OSSERVAZIONI CONTRARIE
ALL' IMPIANTO PILOTA GEOTERMICO DENOMINATO CASTEL GIORGIO IN UMBRIA
CON PARTICOLARE RIFERIMENTO AI DANNI AMBIENTALI RICADENTI SUL SIC
ZSC LAGO DI BOLSEBNA NELLA REGIONE LAZIO

Piero Bruni
Presidente dell'Associazione
Lago di Bolsena

8

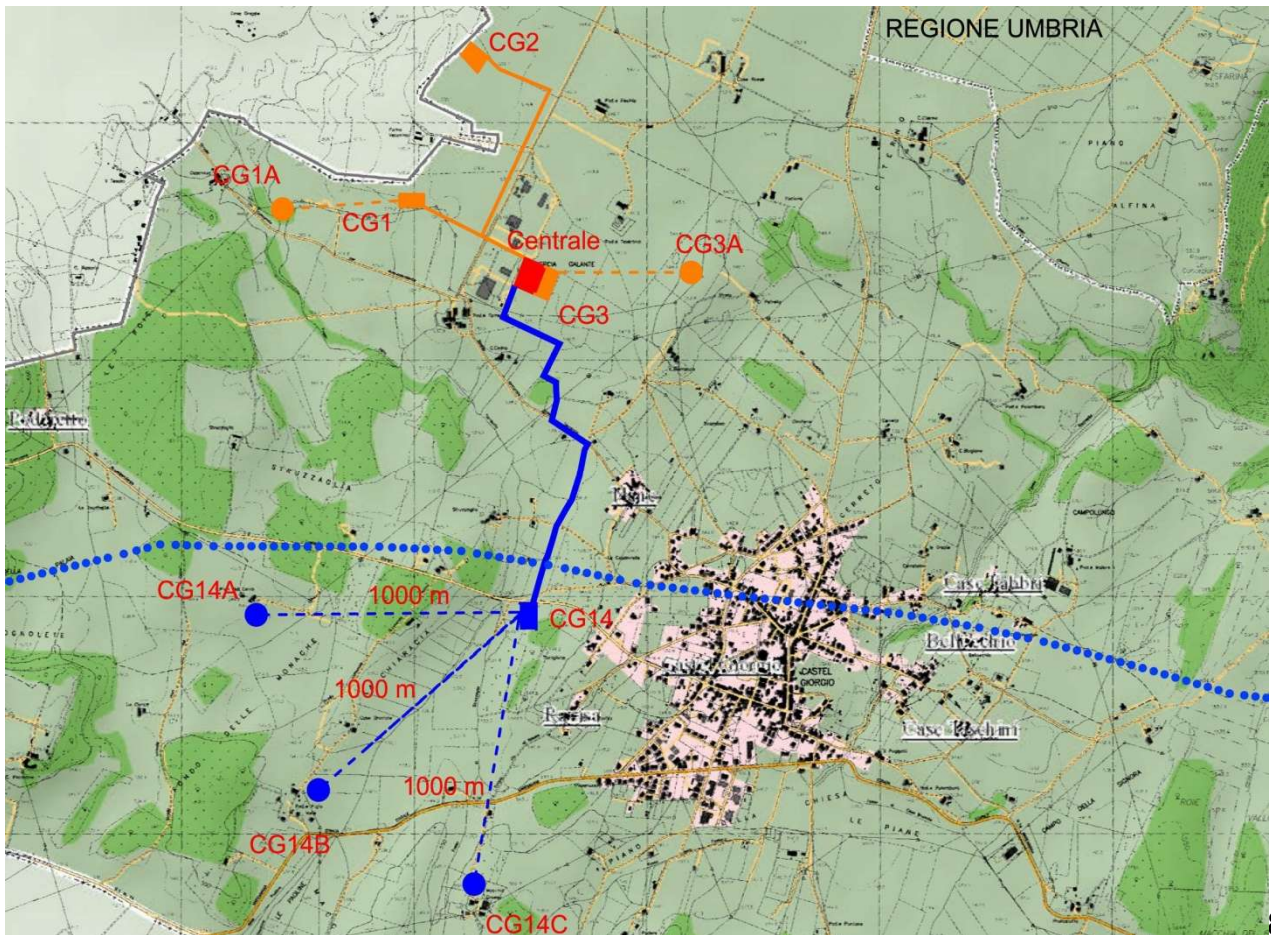
Nella foto satellitare (8) è riportato l'impianto geotermico di Castel Giorgio: l'ubicazione della centrale è indicata in rosso. La centrale è collegata a cinque pozzi che nell'insieme prelevano un totale di 1000 tonnellate all'ora di fluido geotermico. Dopo che il calore è stato sottratto nella centrale, il fluido raffreddato è inviato ad una piazzola colorata in blu dalla quale partono i quattro pozzi di reiniezione, uno verticale e tre deviati a raggiera dei quali il fondo è indicato con un cerchietto blu.

Nella carta il territorio del Lazio è indicato con colore grigio, quello dell'Umbria in verde: l'impianto è ubicato interamente in Umbria. La carta mostra anche il confine del bacino idrogeologico. I pozzi di produzione sono tutti ubicati fuori dal bacino idrogeologico del lago di Bolsena, mentre tutti i pozzi di reiniezione sono al suo interno. Questo è confermato dallo stesso proponente che a pagina 75 della sua relazione non tecnica spiega: " ...solo il tratto terminale della tubazione di reiniezione e i pozzi di reiniezione si collocano nell'area dove il drenaggio sotterraneo dell'acquifero delle vulcaniti è diretto verso il lago di Bolsena, i pozzi di produzione sono invece ubicati nella zona dove il drenaggio è in direzione opposta, verso il fiume Paglia e il Tevere ..."

9

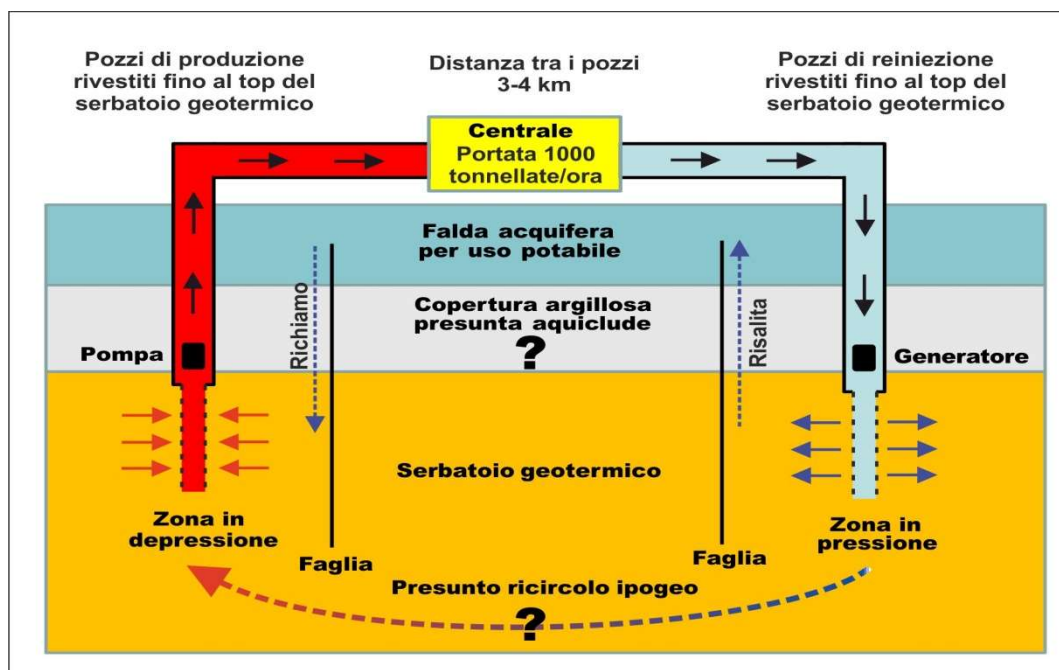
Lo schema (9) mostra le tre parti funzionali della sezione geologica. Da quanto precedentemente descritto, sono presenti tre strati geologici: uno in superficie che contiene l'acquifero dal quale viene prelevata l'acqua per la rete potabile, uno al fondo che costituisce il serbatoio geotermico che, come noto, contiene alte percentuali di sostanze cancerogene; fra i due è interposto un corpo argilloso, detto di copertura che, secondo il proponente, sarebbe aquicluda e tale da garantire che non vi è comunicazione idraulica fra l'acquifero potabile e il fluido geotermico. La sezione, essendo schematica, mostra solo due faglie, che nella realtà sappiamo essere moltissime.

Nello schema (9) sono indicati due grossi interrogativi per evidenziare che queste due ipotesi sono contestabili.

Infatti secondo il lavoro scientifico di Vignaroli e altri del CNR, coordinato dal Prof. Guido Giordano dell'università di Roma Tre, riveduto e approvato da referenti internazionali, avente per Titolo: "*Structural compartmentalisation of a geothermal system, the Torre Alfina field (central Italy)*" (allegato 1), pubblicato in inglese nel 2013 sulla rivista scientifica specializzata "Tectonophysics", con finalità scientifiche non relative alla geotermia, le faglie nei carbonati formano dei compartimenti che ostacolano i flussi in senso orizzontale e facilitano quelli in senso verticale. Verrà quindi a mancare l'ipotizzato ricircolo ipogeo e vi sarà invece un trasferimento permanente di fluido dal compartimento di produzione a quello di reiniezione con conseguente progressiva diminuzione della pressione da una parte e un aumento di pressione dall'altra.

Attraverso le faglie, la zona in depressione richiamerebbe fluido dall'acquifero nel bacino del Tevere mentre la zona in sovrappressione farebbe risalire fluido cancerogeno nell'acquifero del bacino del lago di Bolsena.

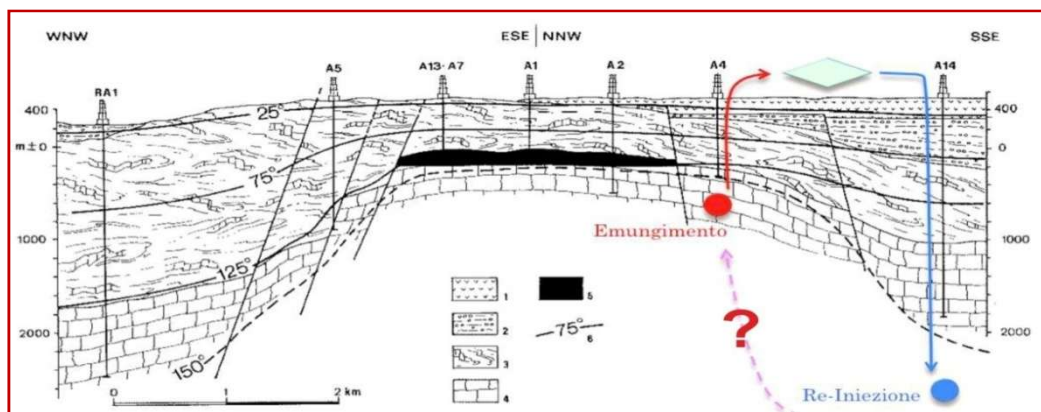
Come indicato nello schema, la zona del serbatoio attorno ai pozzi di produzione è in depressione a causa del richiamo della pompa, mentre quella attorno ai pozzi di reiniezione è in sovrappressione per immettere il fluido raffreddato nel serbatoio. Secondo il proponente la differenza di pressione fra le due zone dovrebbe causare nel serbatoio geotermico un flusso ipogeo lungo il quale il fluido raffreddato nella centrale si scalderebbe nuovamente. Da qui la presunzione di energia rinnovabile,

- che i fluidi raffreddati dopo aver ceduto calore nella centrale e dopo essere stati reiniettati nel serbatoio geotermico, tornino dalla zona di reiniezione a quella di produzione scaldandosi nuovamente lungo il percorso ipogeo.
- che non vi sia alcuna comunicazione idraulica fra il serbatoio geotermico, contenente alte percentuali di sostanze cancerogene, e l'acquifero superficiale dal quale viene prelevata acqua per la rete potabile.
